DOKUMENTACJA POWYKONAWCZA

ZADANIE
Budowa obwodnicy m. Wałbrzych w ciągu drogi krajowej nr 35 od km 2+350 do km 8+250

NAZWA OPRACOWANIA
TOM III/6 Obiekty inżynierskie w ramach regulacji potoku Szczawnikowego
Przepust nr 2 pod ul. Prymasa Śl. Wyszynskiego

RYSUNKI OGÓLNE PRZEKRÓJ PODŁOŻNY			
FUNKCJA	IMI I NAZWISKO	BRANŻA/NUMER UPRAWNIENI	PODPIS
PROJEKTANT	mgr inż. Bogdan Burcek	mosty konstr.-bud.	109/98 BB
SPRZĘDZAJĄCY	mgr inż. Leszek Dobrowski	mosty mostowa	89/84
OPRACOWAŁ	mgr inż. Marcin Pacierz		
NR LUKRY CZASU 0/100 16/10/10-7/2009 (10-250/100)	SKALA 1:50	DATA WZROŚCI 2010	BRANŻA STUJUM PB
			NR RYS. P2.2/III-6-01

PRZEKRÓJ PODŁUŻNY

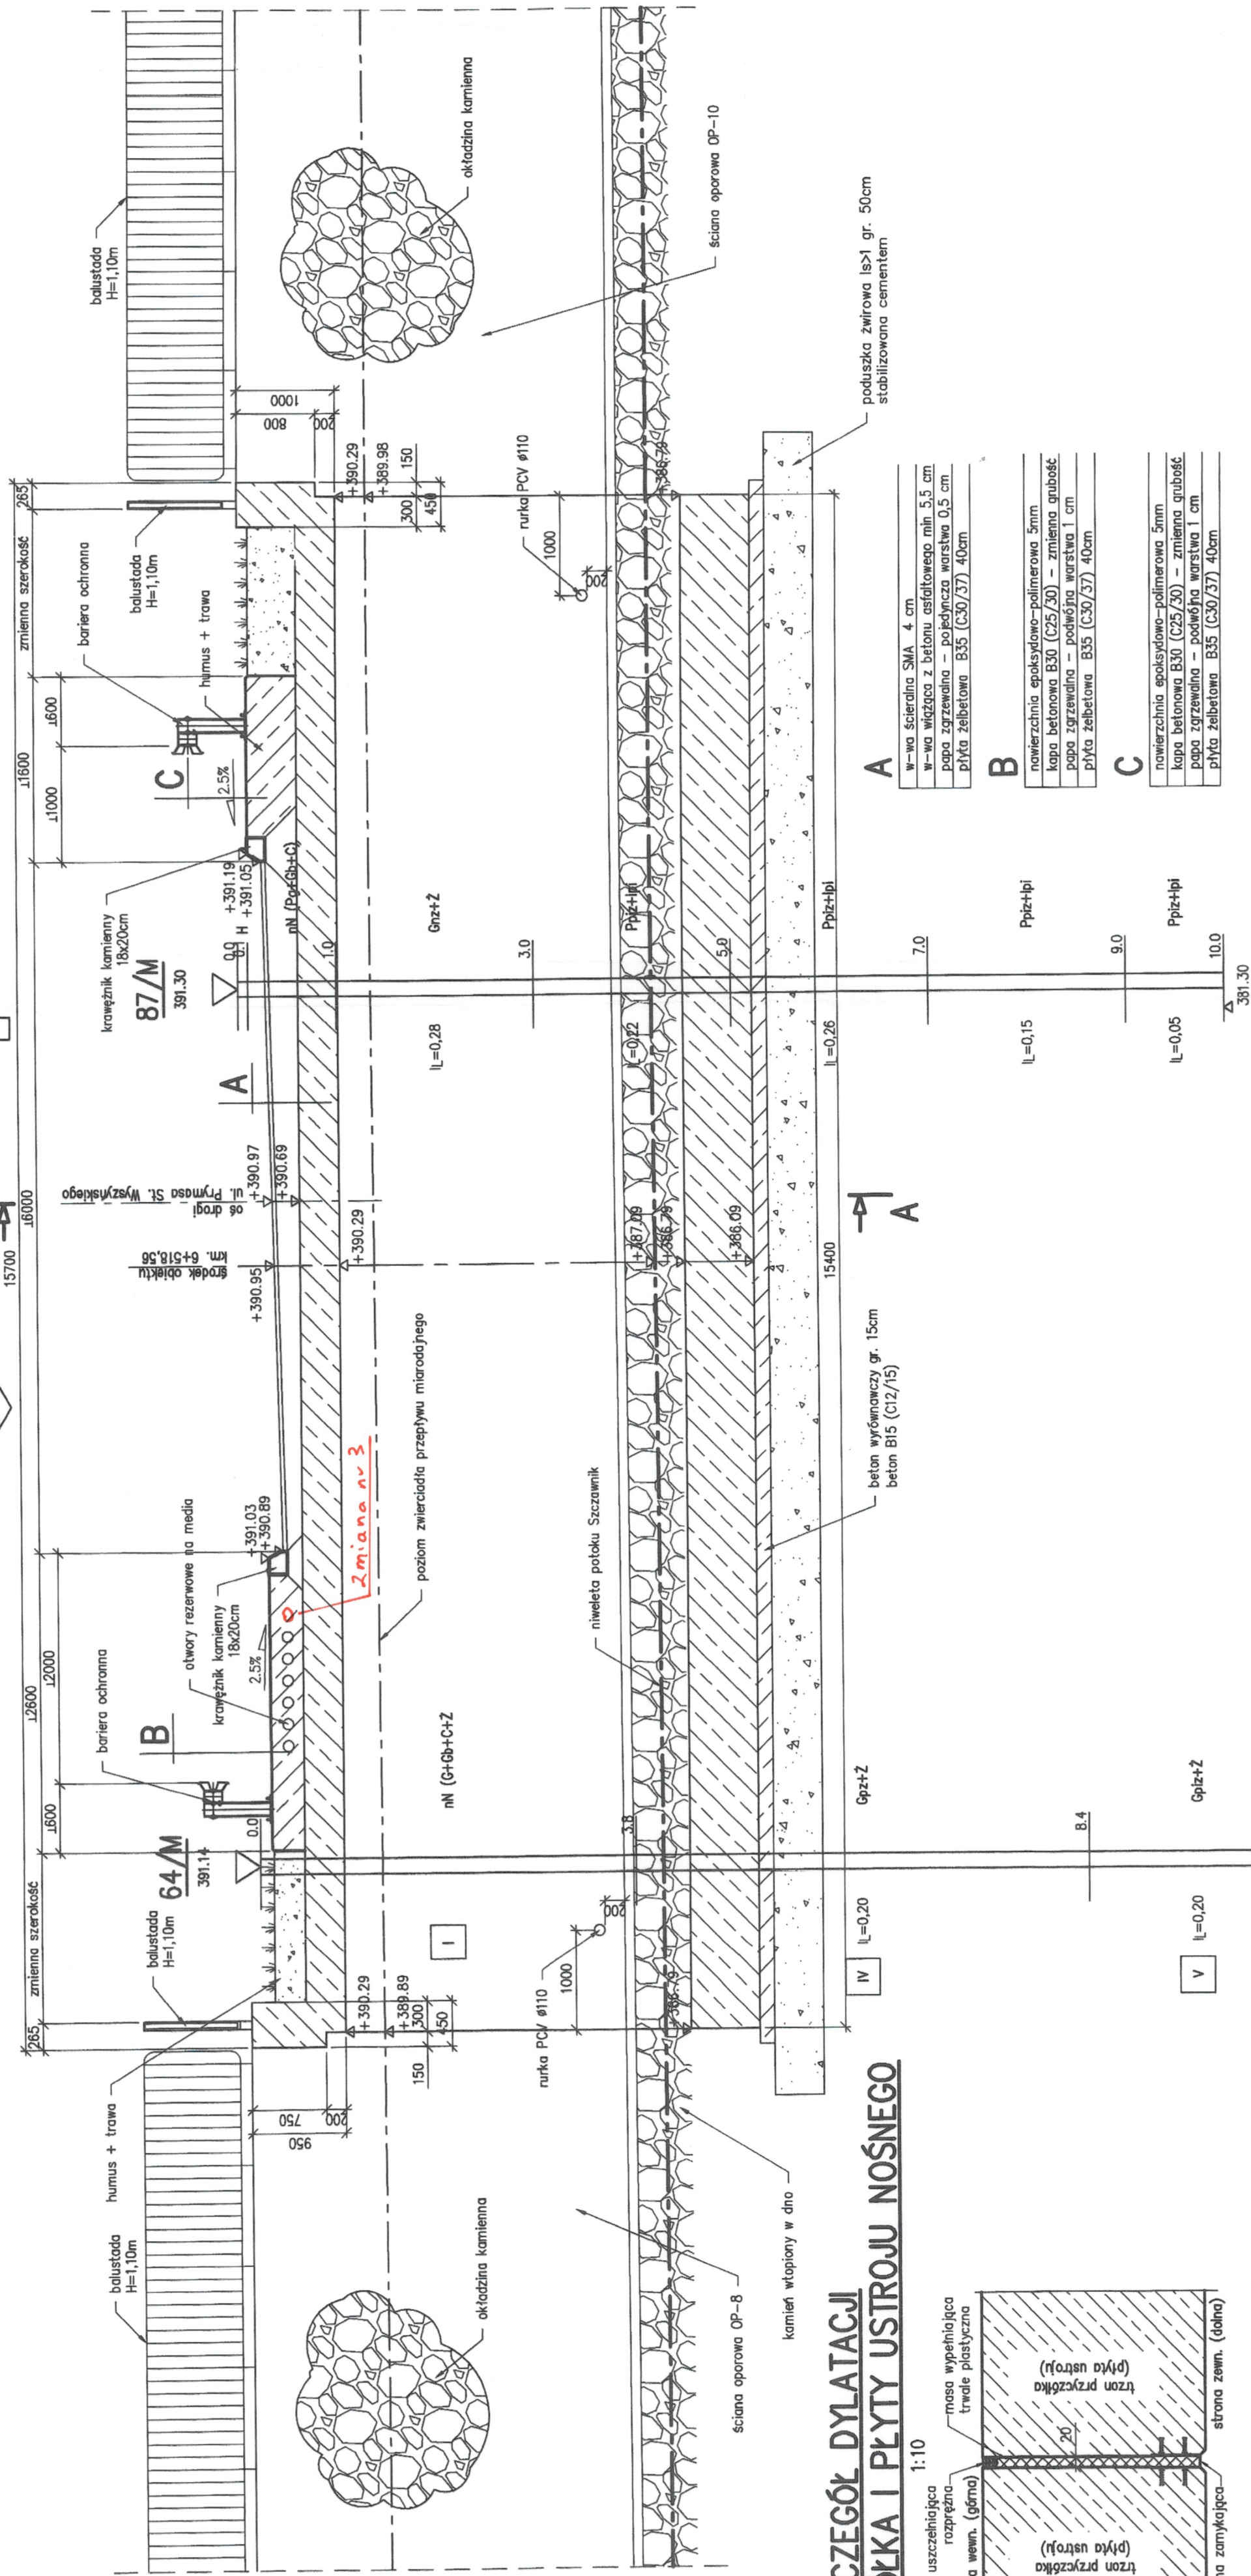
Nr 3. Dodatkowa wura ostonowa w kapie chodnikowej
